# 現地視察会 説明資料

1. 沢海地区(浅場再生)の施工状況
2. 早出川地区(河原(ワンド)再生)の現況

阿賀野川河川事務所

令和5年11月30日

■ 阿賀野川に実在するワンドの形状

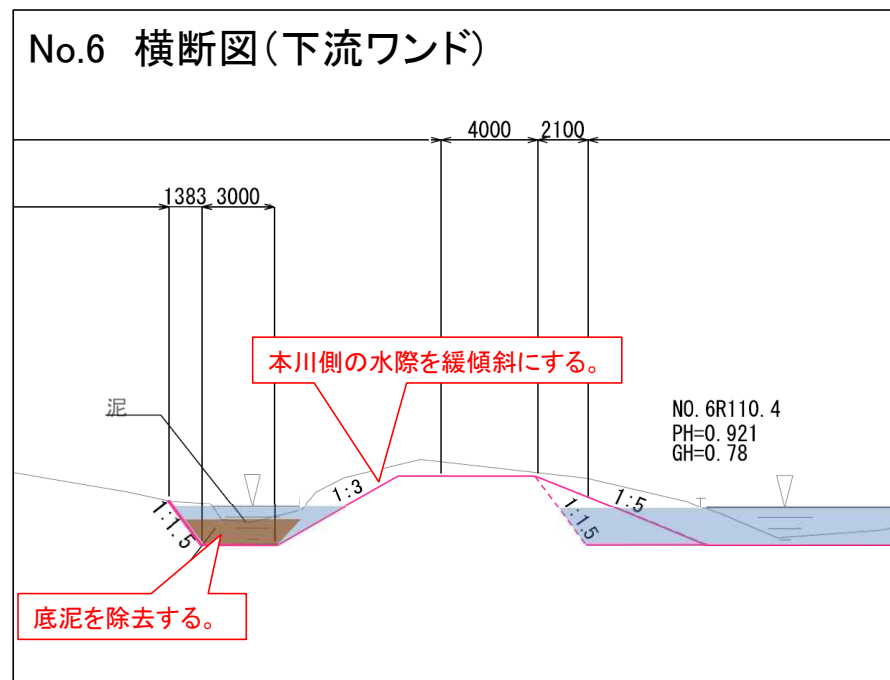
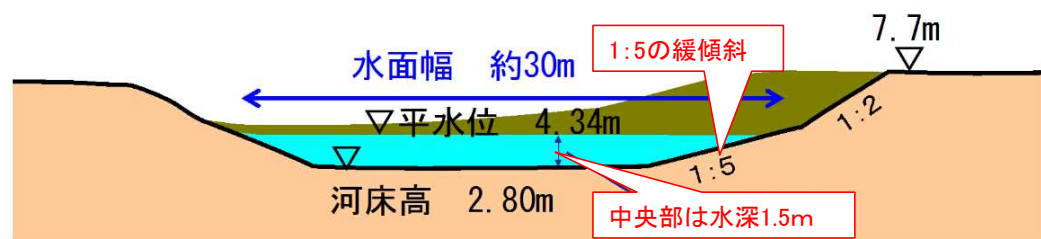
(ご意見5-②) 下流ワンドの浚渫深はどのように設定したか？

- ・阿賀野川に実在するワンドは、中央部が1.5m以上と深く、水際には水生植物が生育する形状であり、この水生植物の周りが魚類の産卵場等となっている。
- ・また、これまで再生してきたワンドも、実在ワンドにならない、中央部を深く、水際部を緩傾斜にしている。
- ・よって沢海地区では、第2段階の整備で、閉塞を引き起こしている底泥を除去し、通水性を回復させるとともに、現在の抽水植物の代替として、水際を緩勾配にすることで、水生植物の生育基盤を確保することを考えている。

- ・10年以上維持されているワンドはの水深は約1.5m程度である。

- 底泥を除去し、ワンドの水際部を緩勾配にすることで、水生植物の生育基盤を確保する。

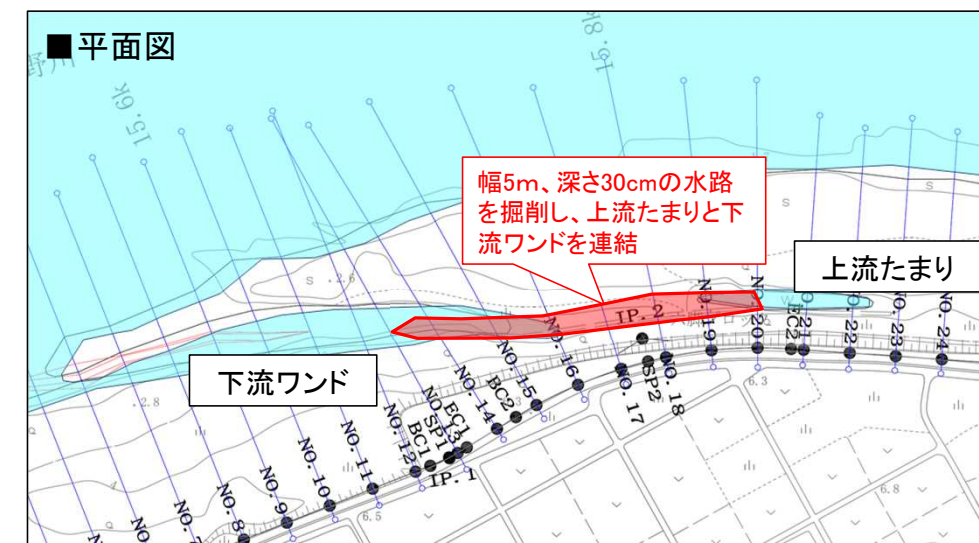
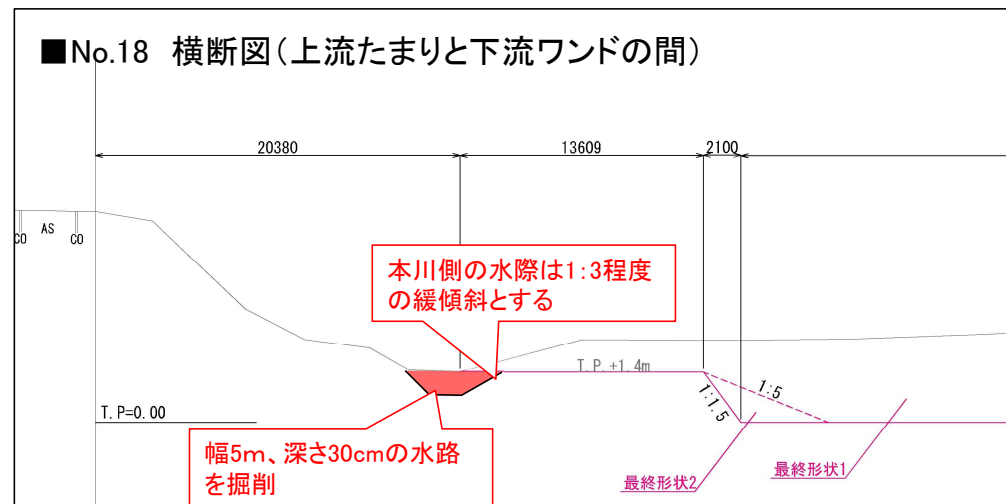
(ご意見5-③) 上流たまりと下流ワンドを連結できないか？

- ・外敵侵入防止の水路となりうるため、第2段階の整備で下流ワンドと上流たまりを連結させることを考えている。
- ・具体的には、水深0.3m以上、幅5m以上を確保する形とする。(R4.6 第13回モニタリング検討会資料より)
- ・あわせて、本川側の水際は、水生植物が定着できるよう、1:3程度の緩傾斜に修正する。
